再処理施設、廃棄物管理施設、MOX燃料加工施設
敷地周辺陸域の活断層評価について
(出戸西方断層の北端・南端評価に係るコメント回答)

令和元年12月20日

日本原燃株式会社

出戸西方断層の北端・南端評価に係るコメント内容一覧(1/3)

① 変動地形調査結果(赤色立体地図/文献の活断層図と当社のリニアメント・変動地形の重ね図)拡大図6/6範囲

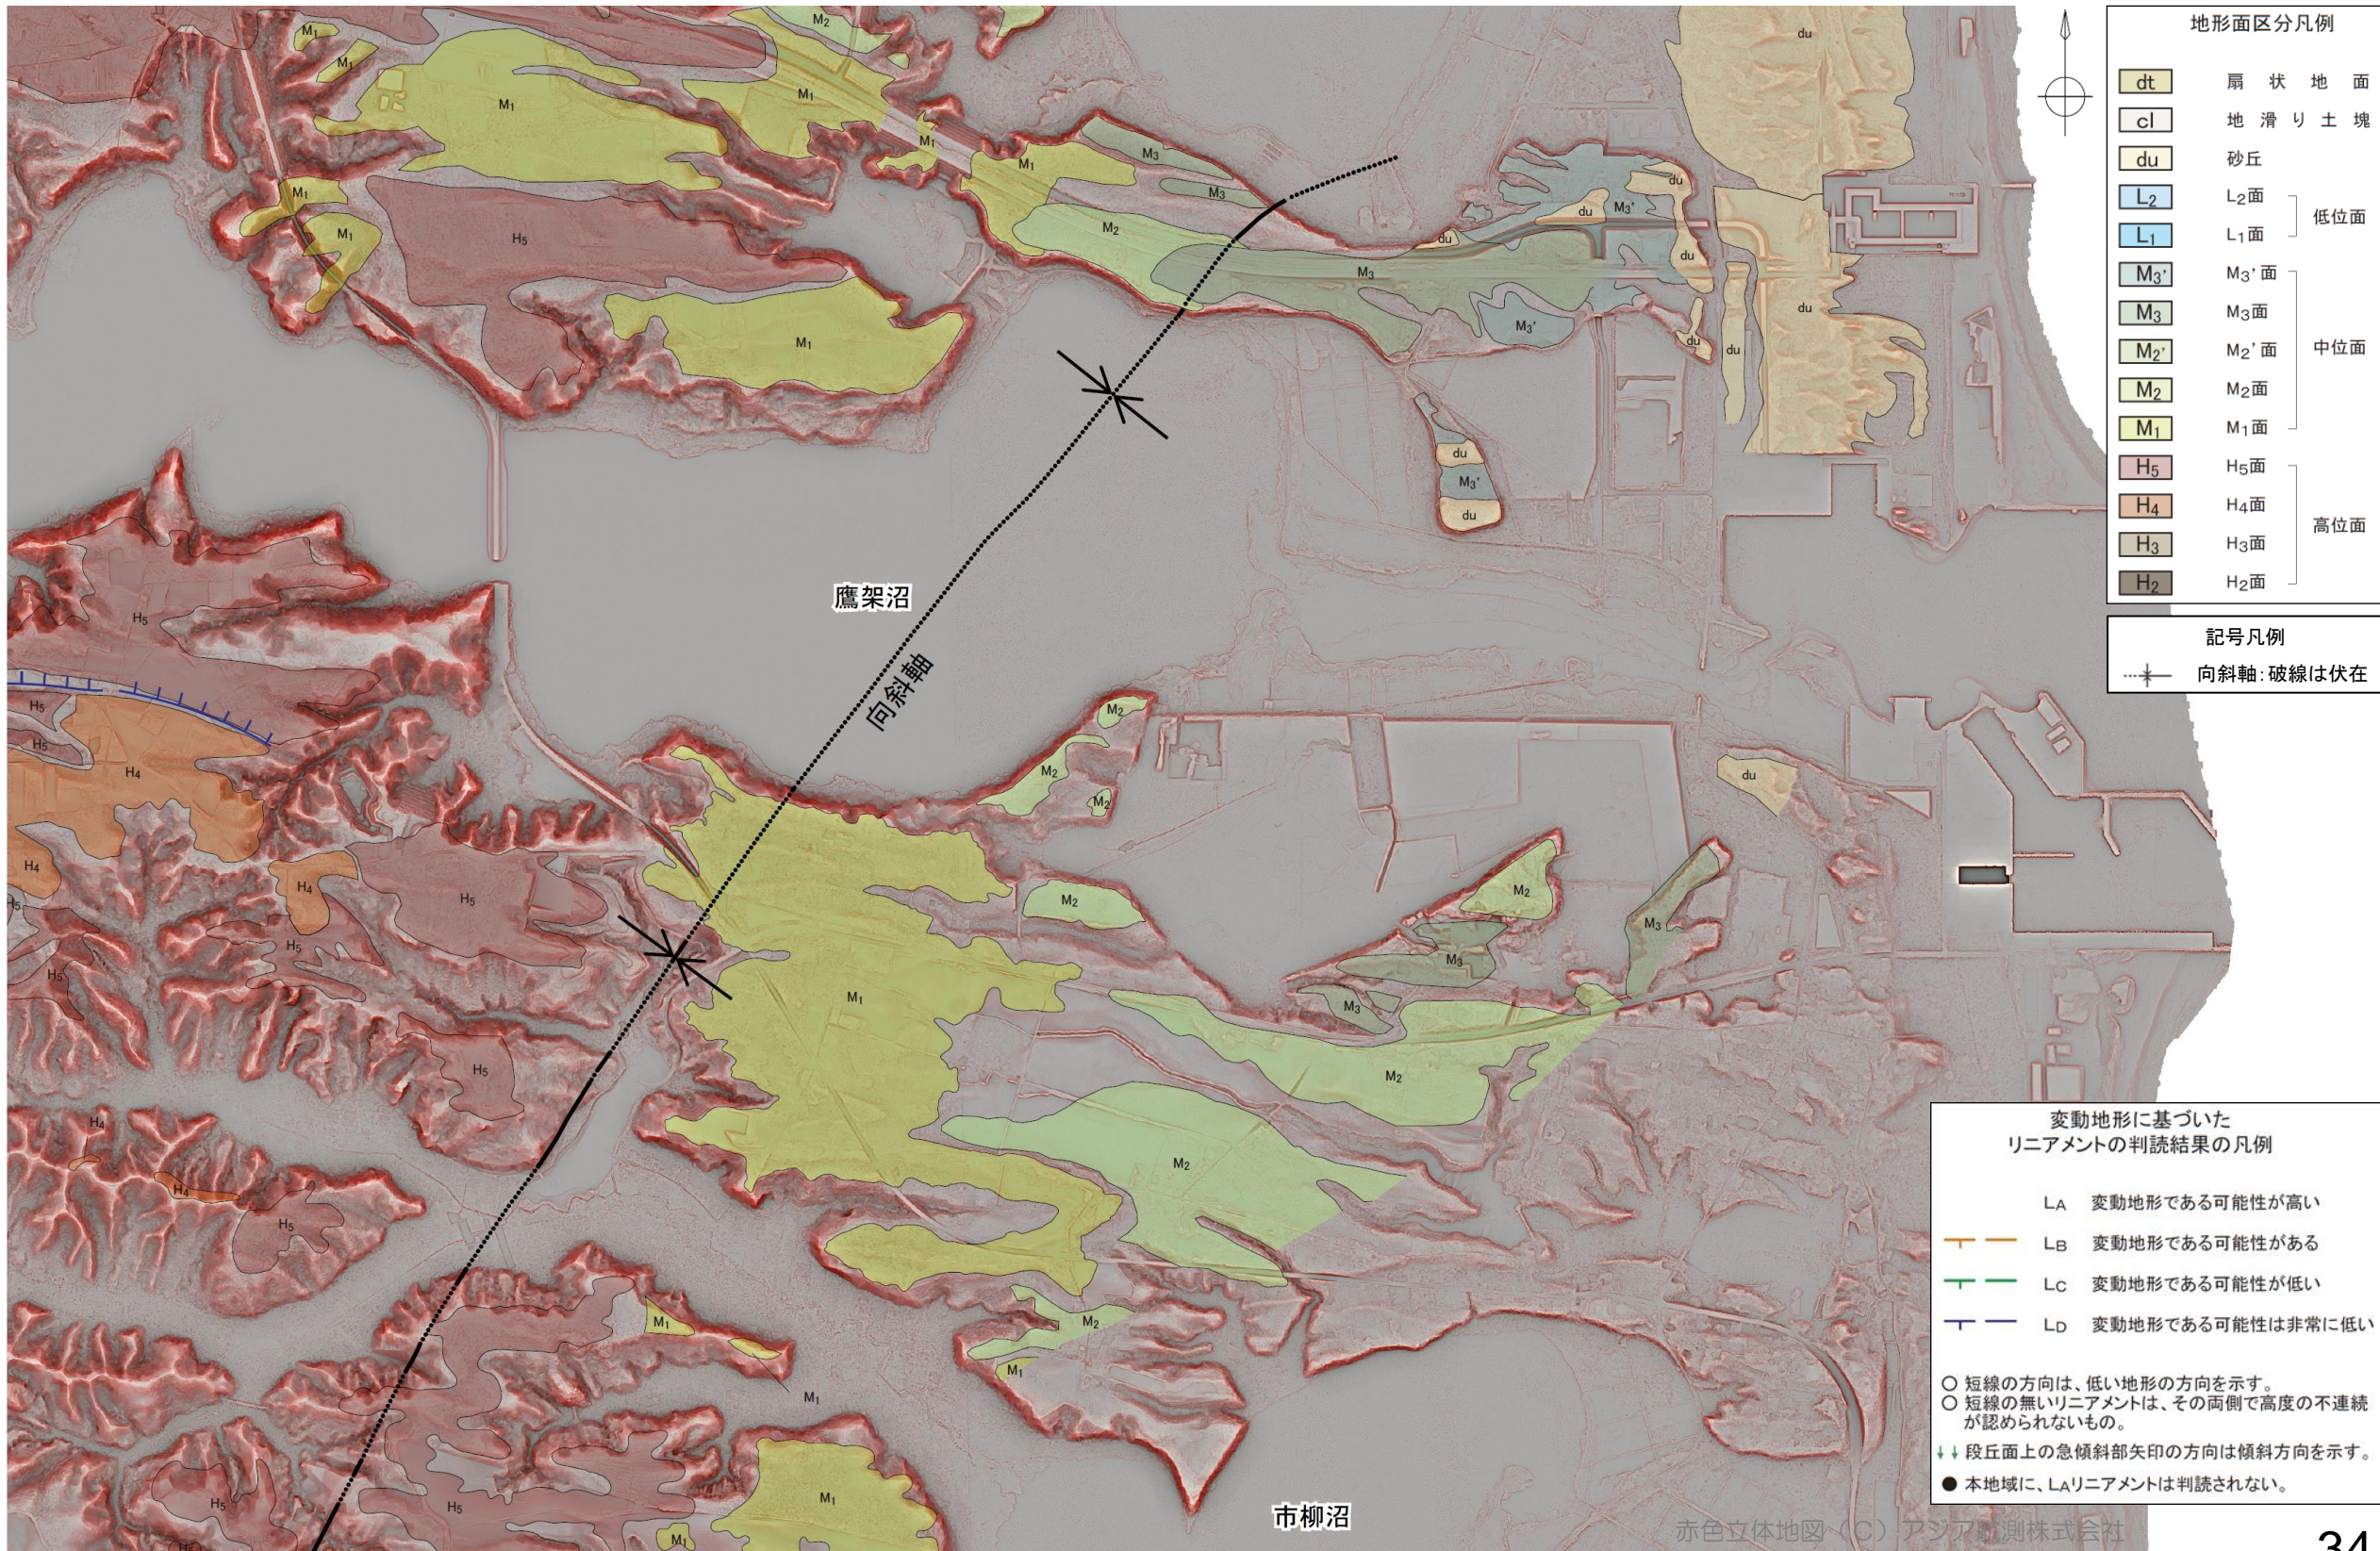
出戸西方断層		No.	コメント内容	資料番号 ／掲載頁
北端	地形	1	・出戸西方断層北端の調査結果の説明時に使用した、赤色立体地図を審査会合資料に掲載すること。	第2回 現地調査 資料1-1 26～34頁
